核燃料物質使用変更許可申請書の一部補正

新 旧 対 照 表

東海事業所第2ウラン貯蔵庫

高レベル放射性物質研究施設

図9-1-3 東海事業所第2ウラン貯蔵庫管理区域給排気系統図

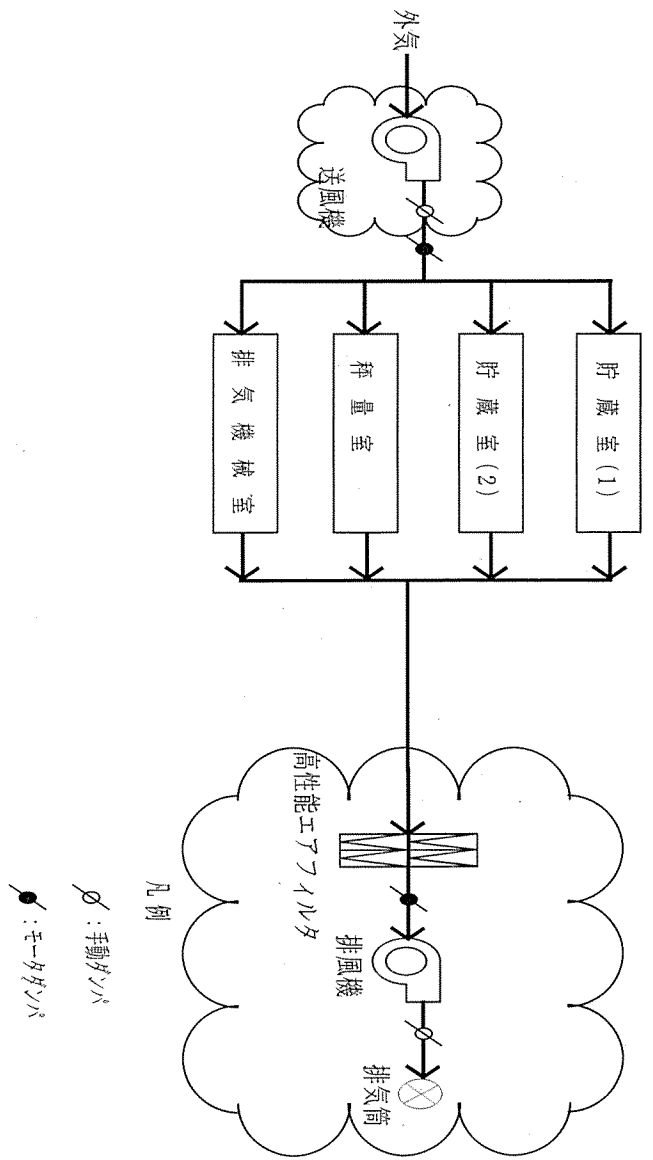
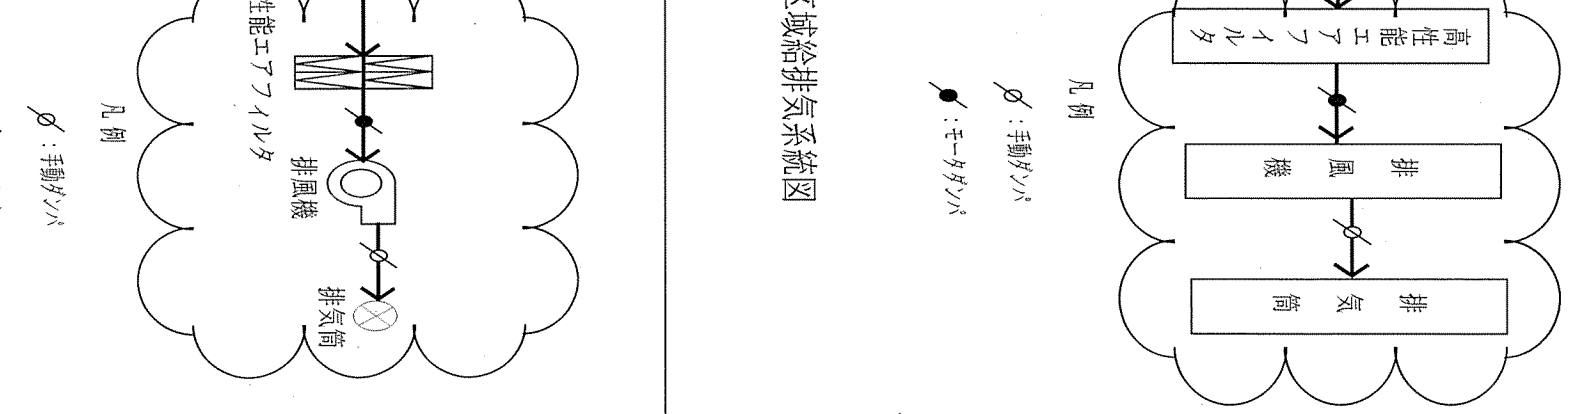
変更前	補正後	変更理由
 <p>凡例</p> <p>☐：手動ダンパ</p> <p>●：モータダンパ</p>	 <p>凡例</p> <p>☐：手動ダンパ</p> <p>●：モータダンパ</p>	<p>変更理由</p> <ul style="list-style-type: none"> ・高性能エアフィルタのみで使用許可基準規則の要求事項を満足しているが、環境影響評価に寄与しないプレフィルタの記載を明確化する。なお、本変更により、使用許可基準規則を満足していることに変わりはなく、設計変更及び工事も伴わない。

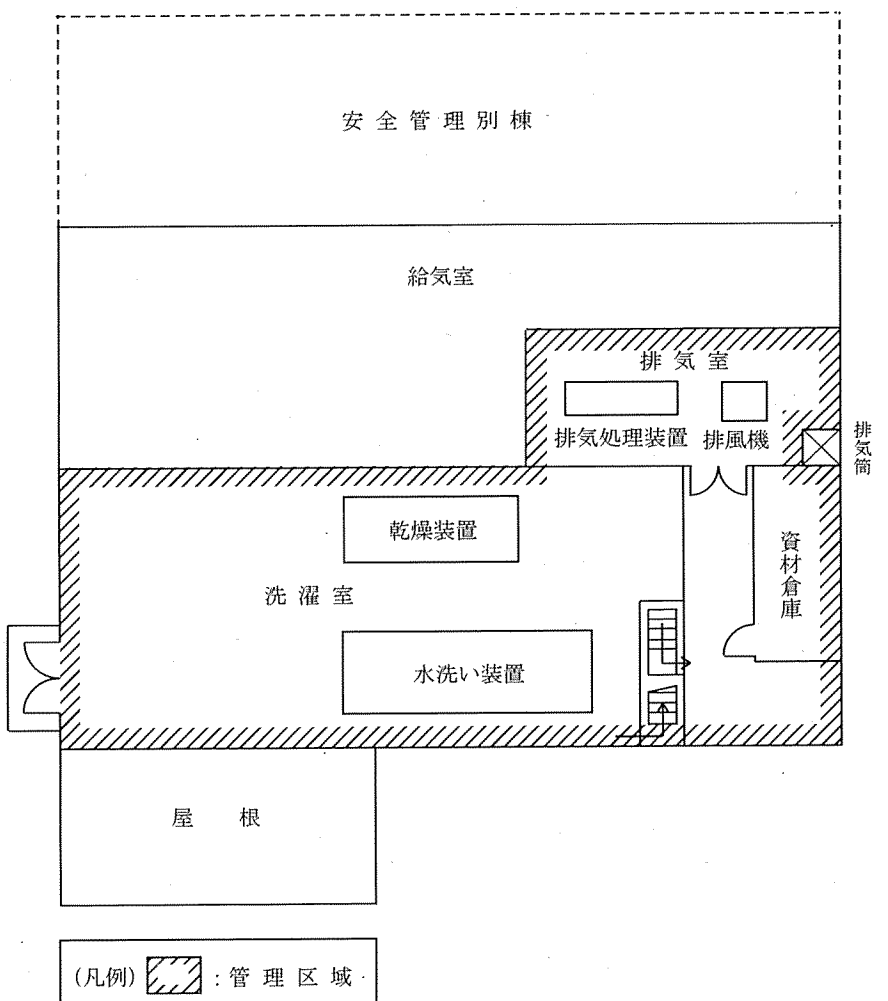
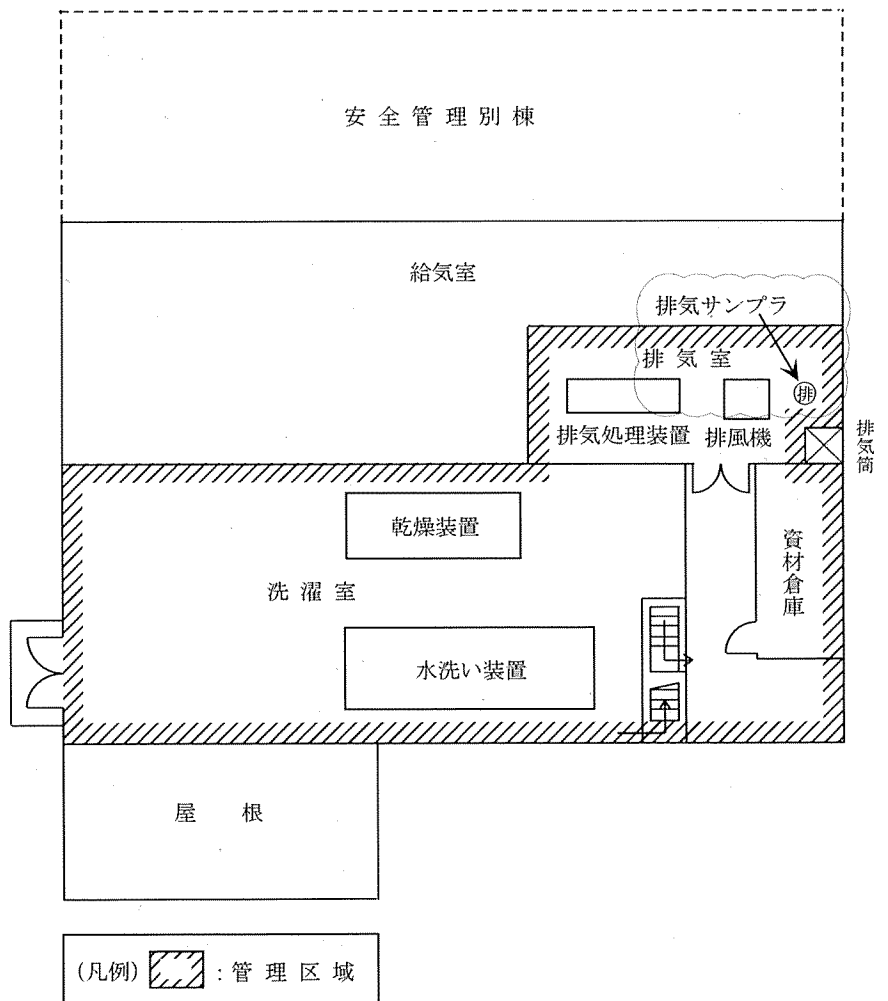
変更前	補正後	変更理由
 <p>安全管理別棟</p> <p>給気室</p> <p>排気室</p> <p>排気処理装置 排風機</p> <p>洗濯室</p> <p>乾燥装置</p> <p>水洗い装置</p> <p>資材倉庫</p> <p>屋根</p> <p>(凡例)  : 管理区域</p> <p>図 7-1-2 洗濯場 2階平面図</p>	 <p>安全管理別棟</p> <p>給気室</p> <p>排気サンプラ</p> <p>排気室</p> <p>排気処理装置 排風機</p> <p>洗濯室</p> <p>乾燥装置</p> <p>水洗い装置</p> <p>資材倉庫</p> <p>屋根</p> <p>(凡例)  : 管理区域</p> <p>図 7-1-2 洗濯場 2階平面図</p>	<p>・既に使用許可基準規則を満足しているが、気体廃棄施設の設備に記載されている排気サンプラについて、排気サンプラの位置を明確化する。なお、本変更により、使用許可基準規則を満足していることには変わりはなく、設計変更及び工事も伴わない。</p>

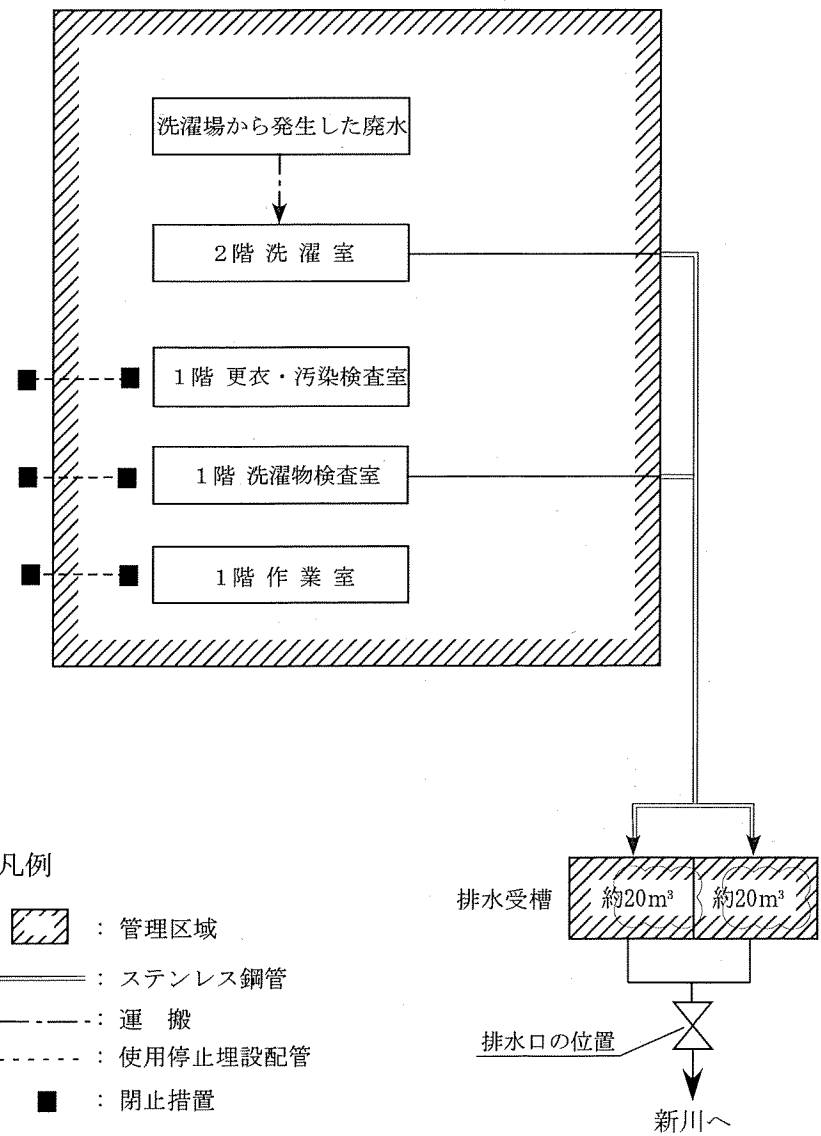
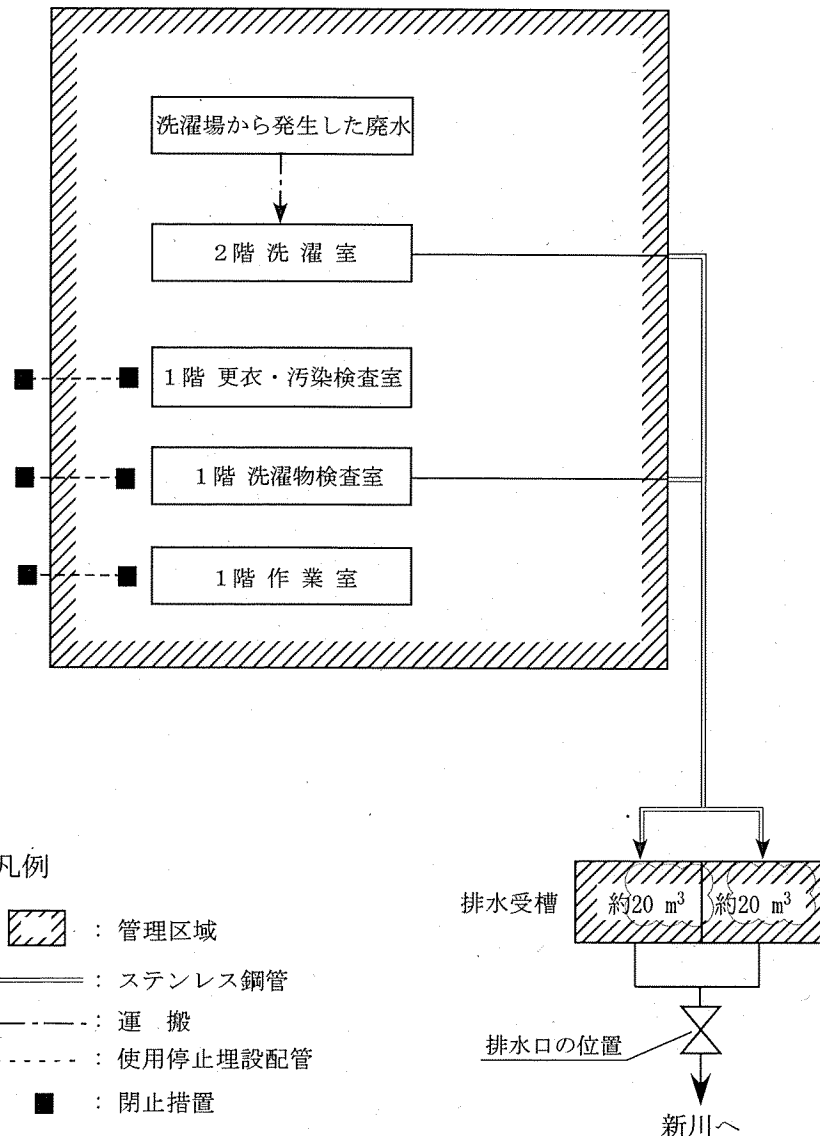
変 更 前	補 正 後	変更理由
 <p>洗濯場から発生した廃水</p> <p>2階洗濯室</p> <p>1階 更衣・汚染検査室</p> <p>1階 洗濯物検査室</p> <p>1階 作業室</p> <p>排水受槽 約20m³ 約20m³</p> <p>排水口の位置</p> <p>新川へ</p> <p>凡例</p> <ul style="list-style-type: none">  : 管理区域  : ステンレス鋼管  : 運 搬  : 使用停止埋設配管  : 閉止措置 <p>図9-1-2 液体廃棄物処理フローシート</p>	 <p>洗濯場から発生した廃水</p> <p>2階洗濯室</p> <p>1階 更衣・汚染検査室</p> <p>1階 洗濯物検査室</p> <p>1階 作業室</p> <p>排水受槽 約20 m³ 約20 m³</p> <p>排水口の位置</p> <p>新川へ</p> <p>凡例</p> <ul style="list-style-type: none">  : 管理区域  : ステンレス鋼管  : 運 搬  : 使用停止埋設配管  : 閉止措置 <p>図9-1-2 液体廃棄物処理フローシート</p>	<p>変更理由</p> <ul style="list-style-type: none"> ・表記の見直しを図るため。
